con la presente si inviano le Osservazioni contro il Progetto di un impianto eolico codice procedura ID_VIP/ID_MATTIM: 1269 denominato "Pitigliano" ubicato nei comuni di Pitigliano (GR) e Sorano (GR) costituito da 20 (venti) aerogeneratori di potenza nominale 7,0 MW per un totale di 140,0 MW con relative opere connesse ed infrastrutture indispensabili.

“Progetto di un impianto eolico denominato “Pitigliano” ubicato nei comuni di Pitigliano (GR) e Sorano (GR) costituito da 20 (venti) aerogeneratori di potenza nominale 7,0 MW per un totale di 140,0 MW con relative opere connesse ed infrastrutture indispensabili”

TESTO DELLE OSSERVAZIONI

Immagine 1. Vincoli ex art. 136 del CBC dal PIT della Regione Toscana e zona approssimativa dove è progettato l'impianto industriale.

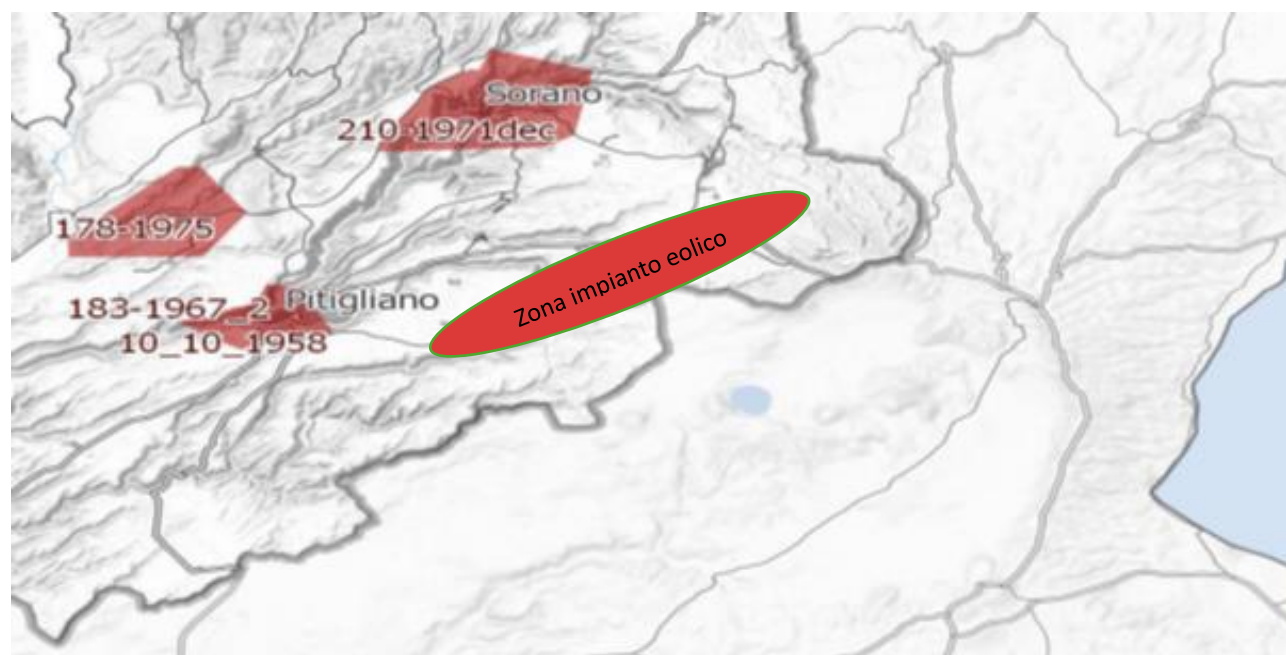
Al contrario si evidenzia che l'impianto eolico industriale citato non solo ricadrebbe con tutti e 20 gli aerogeneratori all'interno delle fasce di rispetto di 3 km di due vincoli paesaggistici di notevole interesse pubblico esistenti nella Regione Lazio e con una parte di essi nel vincolo paesaggistico del Centro abitato di Sorano (GR) quindi in aree non idonee all'installazione di impianti di energia rinnovabile. Addirittura, alcuni aerogeneratori sarebbero ubicati a poche centinaia di metri dai perimetri dei due vincoli paesaggistici laziali ex art 136 del CBC.

Inoltre, come sostiene la Proponente parte dell'impianto si verrebbe a trovare a 3,5 km dal centro abitato di Sorano. Infatti, tre degli aerogeneratori WTG 08, 09, 10 sono addirittura all'interno delle fasce di rispetto dei 3 km del suo vincolo paesaggistico di notevole interesse pubblico ex art 136 del CBC. Si evidenzia che così si crea

un'ulteriore incompatibilità con la tutela del Paesaggio.

Immagine 3. Cumulo di una parte di impianti eolici, fotovoltaici e geotermici industriali in progettazione ed esistenti intorno all’eolico industriale “Pitigliano”.

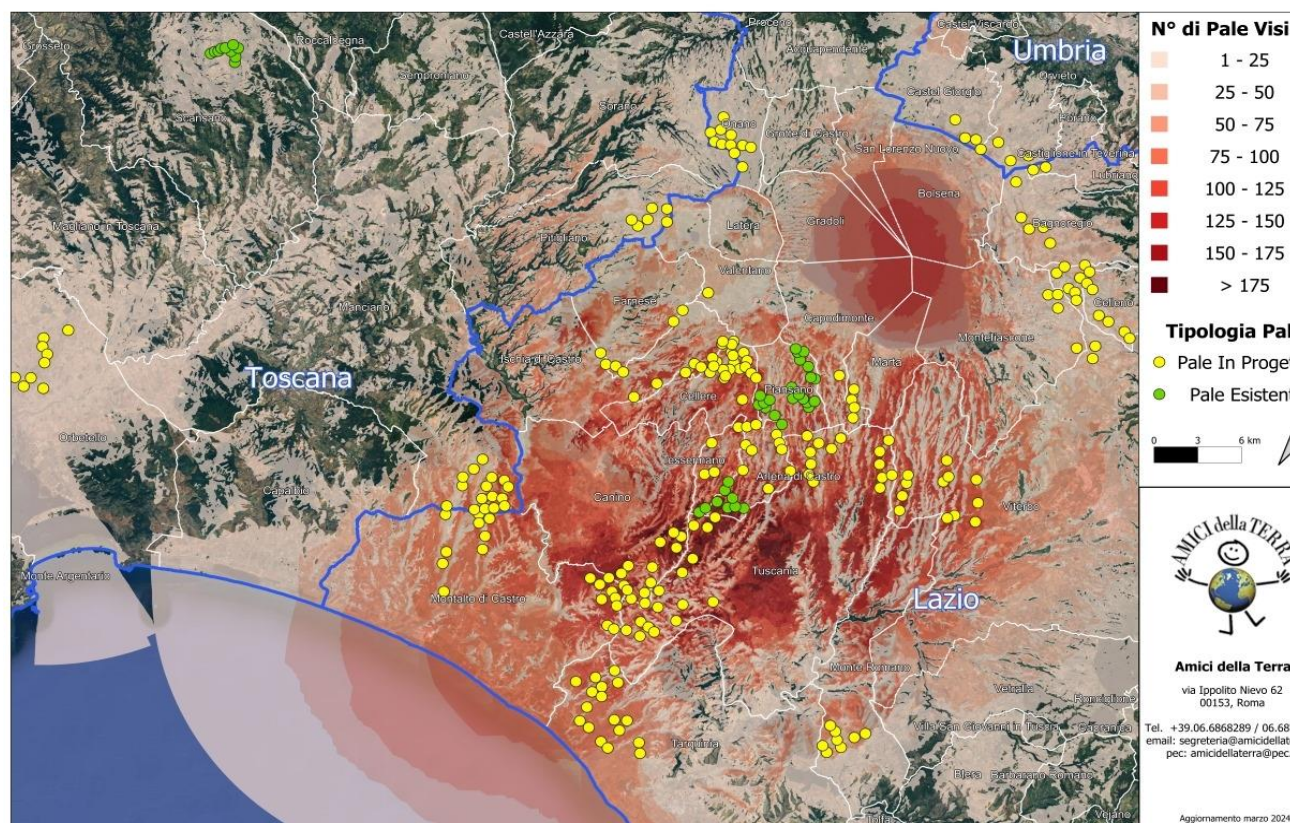
Beni Culturali “*Ambito paesaggistico, geologico e geomorfologico dell’orlo della caldera di Latera ...*” Non vengono nemmeno citati gli impianti eolici in progetto al MASE, il “Rempillo” (6 aerogeneratori) e un altro in verifica amministrativa di 14 aerogeneratori e 72, 6 MW. Ad oggi nei territori di Pitigliano, Sorano e in quello limitrofo potenzialmente potrebbero essere insediati 40 aerogeneratori alti 200 metri e larghi 170. Ma la proponente non cita neanche altri impianti che creerebbero il cumulo e quindi maggiore impatto. Infatti, sul territorio della “Città del Tufo” (Sorano e Pitigliano) impatterebbero anche l’impianto eolico “Montarzo” di Onano con 13 aerogeneratori con le dimensioni ricordate, l’altro eolico industriale nel territorio di Valentano con sette aerogeneratori (stesse dimensioni), gli impianti di Farnese con un minieolico di 3 Torri alte 60 metri già installate in località Poggio del Crognolo e l’impianto eolico industriale “Vallerosa” (7 aerogeneratori alti 200 metri e larghi 158 metri) in procedura VIA presso la Regione Lazio. Inoltre, altri impianti del minieolico già presenti a Valentano, Cellere e Piansano e due progetti eolici industriali con le stesse dimensioni (200 m x 170 m) nel Comune di Ischia di Castro. La valutazione del cumulo non prende neanche in considerazione gli impianti industriali di fotovoltaico e agrivoltaico in progetto a Farnese, Valentano, Ischia di Castro, Cellere. L’impianto geotermico in procedura Via al MASE, progettato nella Caldera di Latera. Quindi è stata effettuata una valutazione del potenziale impatto cumulativo non veritiera a dispetto di quanto affermato dalla proponente che sostiene di aver preso in considerazione uno spazio di 10 km intorno al suo impianto per gli impatti che si creerebbero.

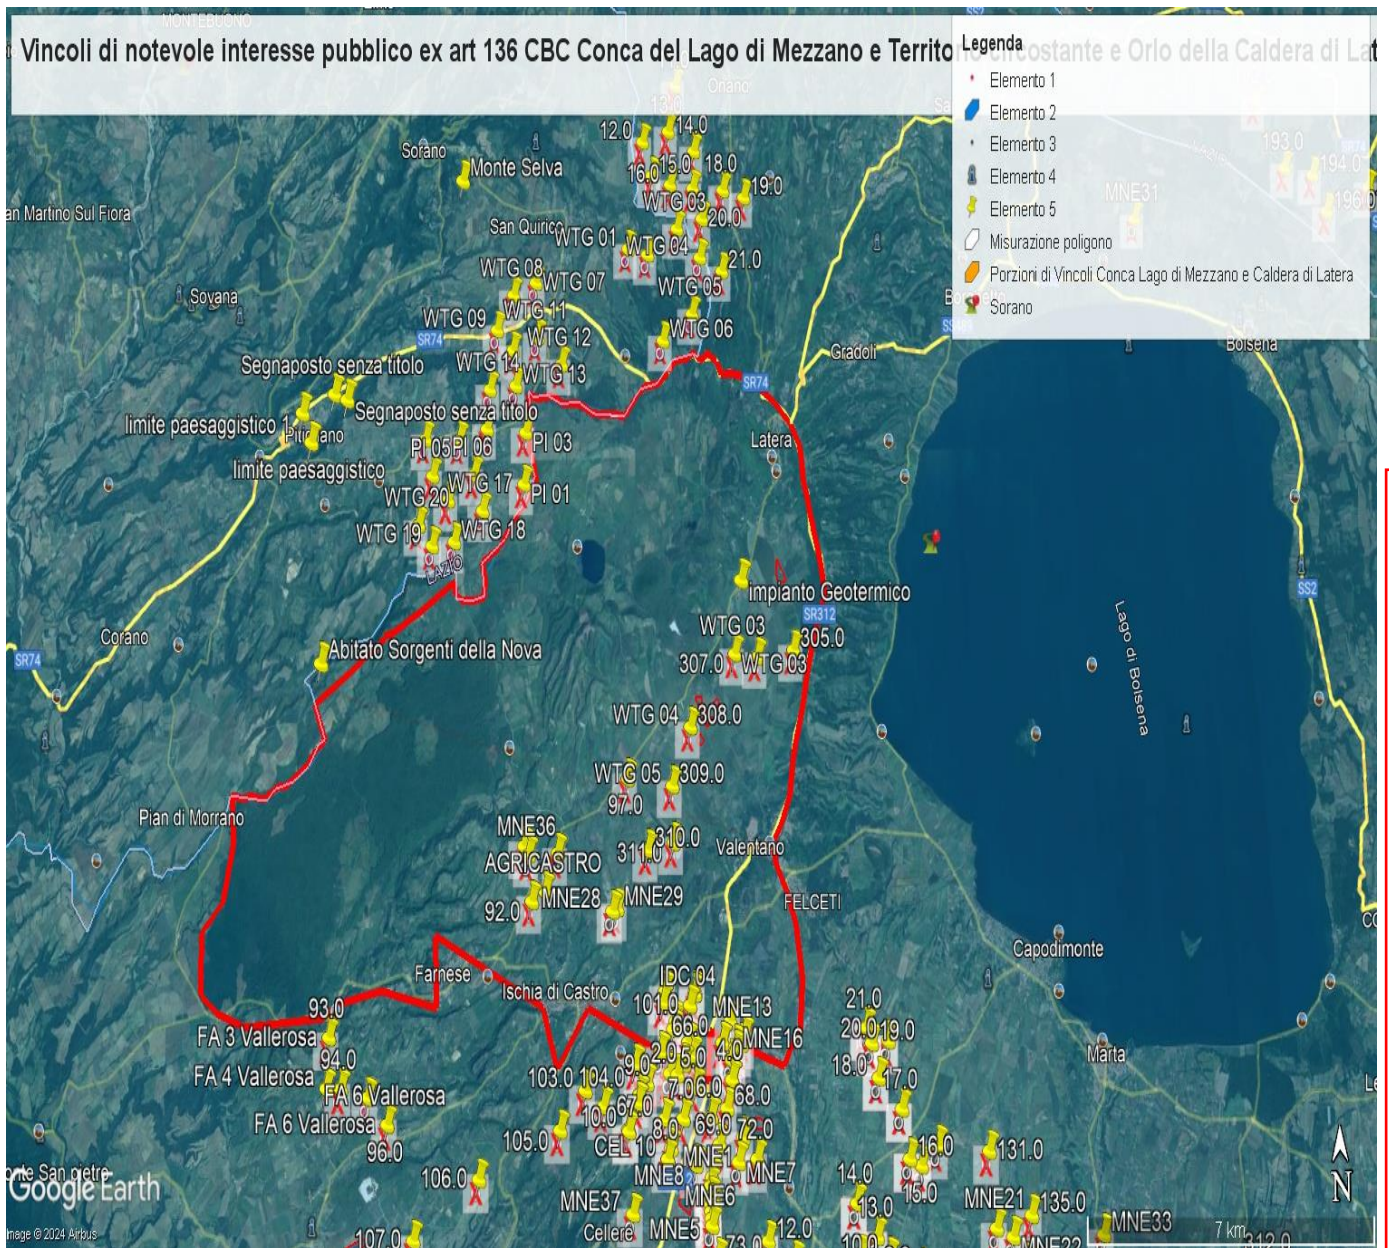
- 1) Lo studio presentato dal proponente nel "Report anemologico" si è basato su dati di parametri meteorologici estratti da un modello di rilevamento virtuale Virtual Met Mast (Vortex ERA - 5 series). Lo studio non riporta che tale modello sia stato validato con misure in sito. Una validazione del modello con misure rilevate sul posto per almeno un anno/ un anno e mezzo dovrebbe essere necessaria per garantire l'accuratezza della produzione energetica stimata.

- 2) Lo studio presentato nel "Report anemologico" riporta valori incoerenti di produzione energetica lorda e netta.
 - a. Nel paragrafo 5.2, Energy calculation, si stabilisce che usando il software Open Wind e il Wake Model Deep Array Eddy Viscosity, la produzione lorda dell'impianto risulta essere di 146,97GWh/anno, la produzione netta 143,59GWh/anno.

IMMAGINE n. 2 Impianto eolico industriale “Pitigliano” e distanze aerogeneratori dai Vincoli della Conca del Lago di Mezzano...

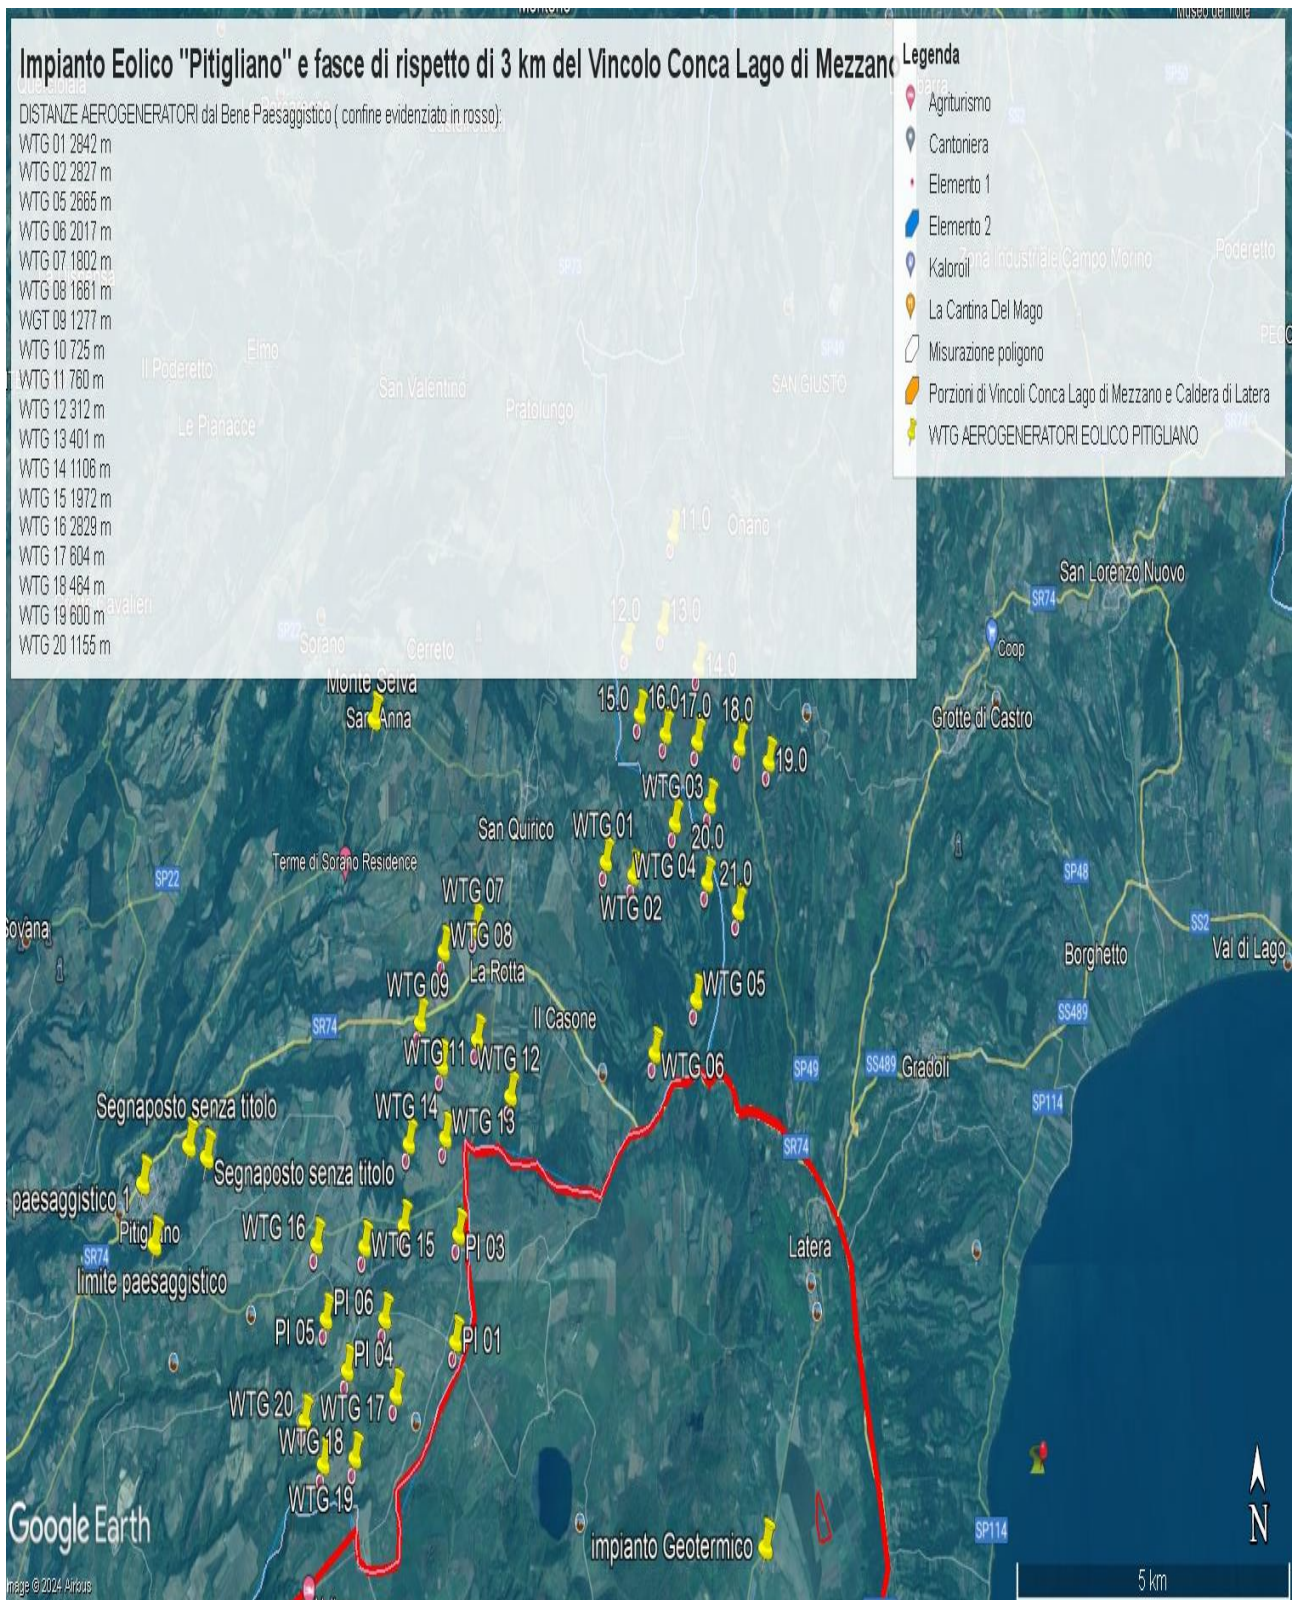
Come è illustrato nell'immagine si ribadisce che l'impianto industriale "Pitigliano" ricade completamente all'interno delle fasce di rispetto dei due vincoli di notevole

interesse pubblico e lambisce quelle di un terzo vincolo e quindi come affermato dal Consiglio di Stato nelle sentenze citate, l'impianto è insediato in area non idonea ai sensi dell'art. 20 comma 8 lettera c quater del D.Lgs. n. 199/2021 e ss.mm.ii al contrario di quanto sostiene la proponente.

IMMAGINE n. 3 Impianto eolico industriale “Pitigliano” e distanze aerogeneratori dai Vincolo “Orlo della Caldera di Latera.

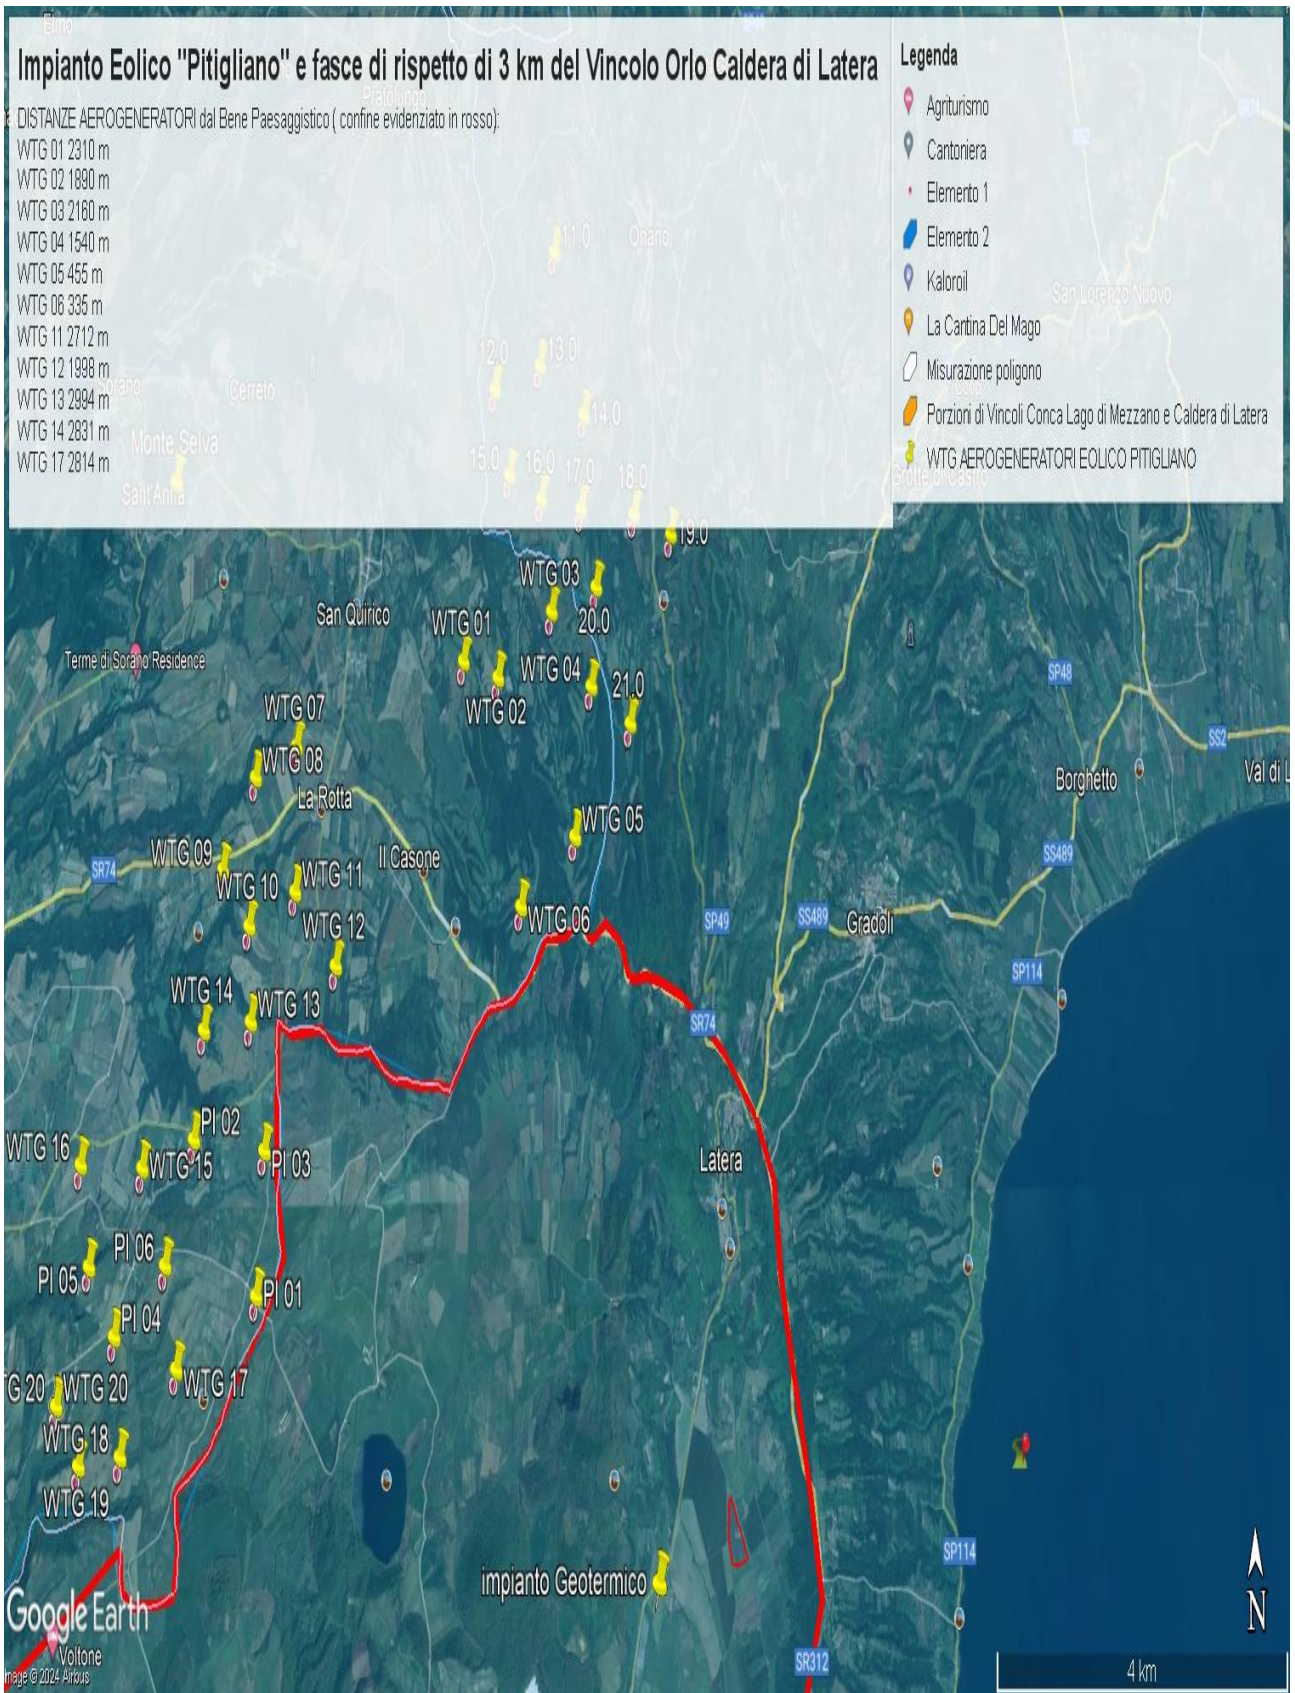
Concludendo, si evidenzia ancora che la proponente non effettuando la procedura prevista dalla Parte III delle Linee Guida nazionali ha ignorato un vincolo paesaggistico di notevole interesse pubblico istituito con un provvedimento del Segretariato regionale del Ministero della Cultura per il Lazio che ha emanato il Decreto di dichiarazione di notevole interesse pubblico n. 22 del 15.02.2024 ai sensi e per gli effetti dell'art. 136, co. 1, lett. c) e d) del decreto legislativo 22 gennaio 2004, n. 42, "Ambito paesaggistico, geologico e geomorfologico dell'orlo della caldera di

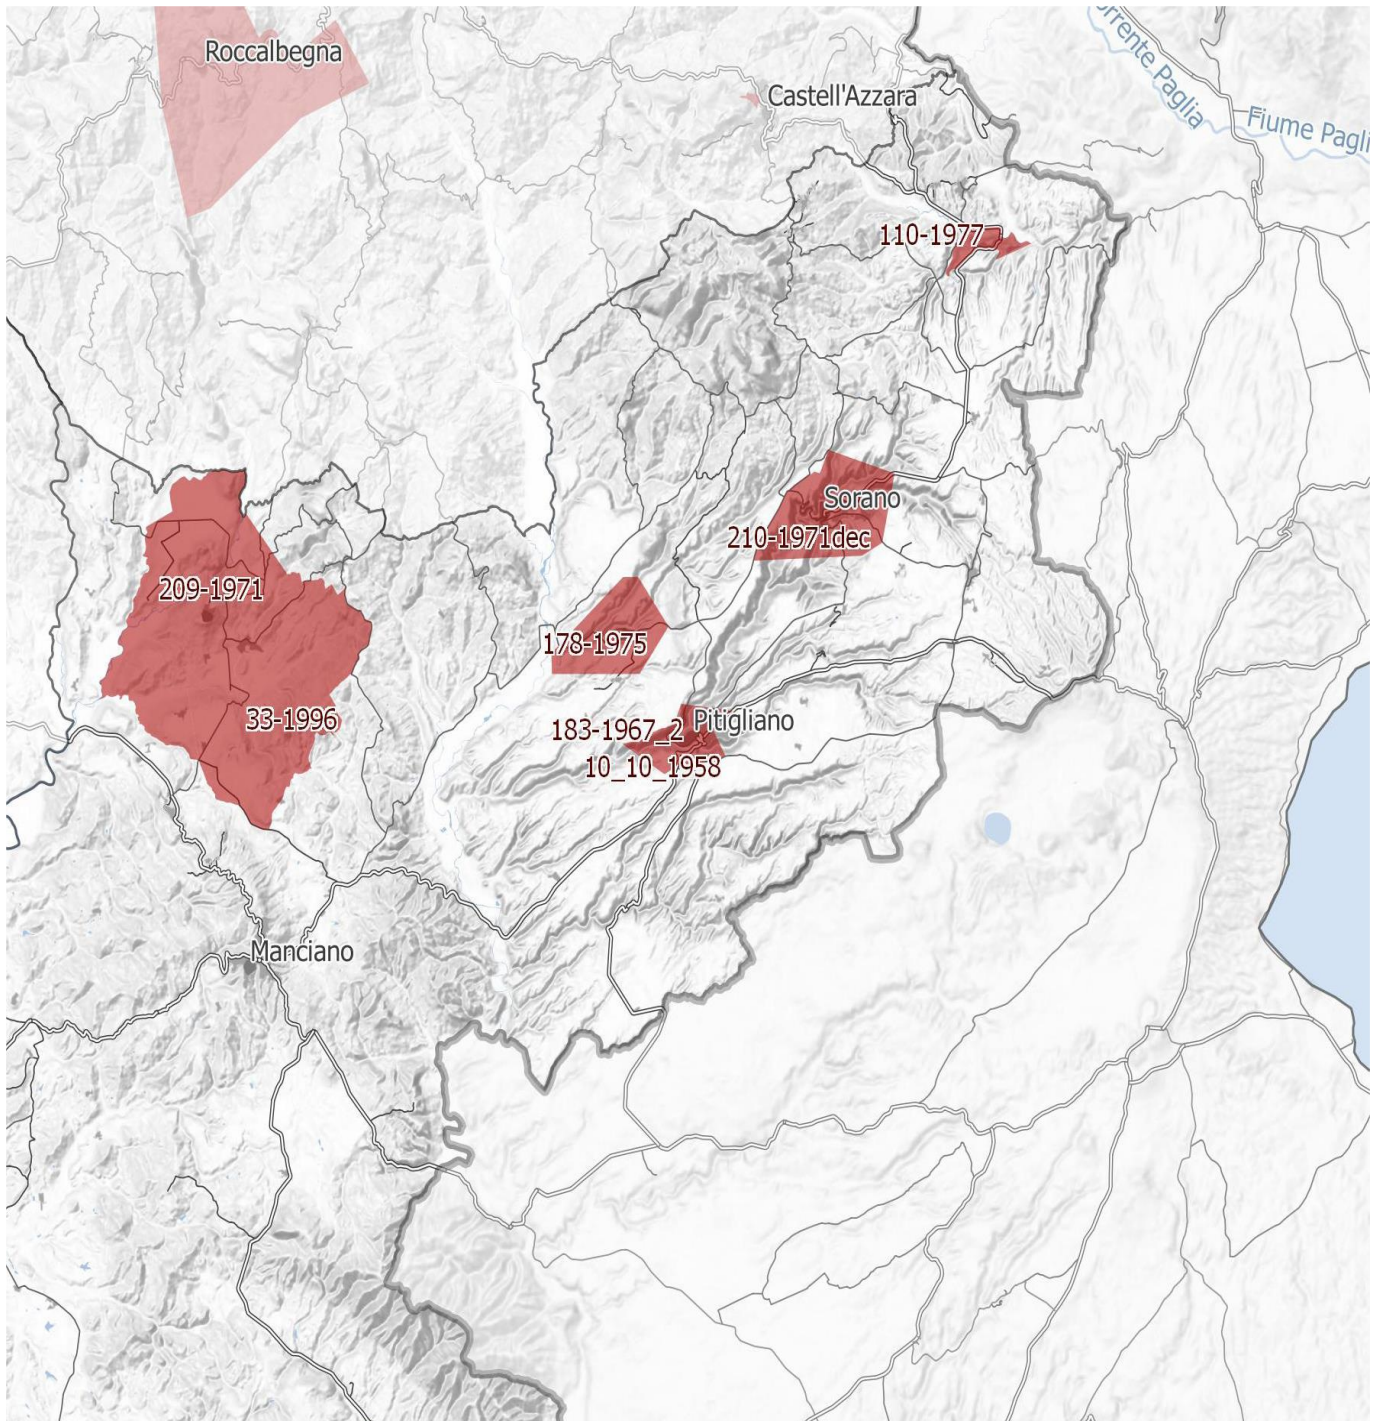
IMMAGINE n. 4 Si evidenzia che i tre aerogeneratori WTG 07, WTG 08 e WTG 09 impattano con il vincolo paesaggistico di notevole interesse pubblico del Centro Storico di Sorano. Il WTG 07 si troverebbe a 2828 m, WTG 08 2504 e WTG 09 2990. Il cavidotto dell'impianto invece impatta in buona parte del Vincolo paesaggistico ex art. 136 del CBC del Centro Storico di Pitigliano.
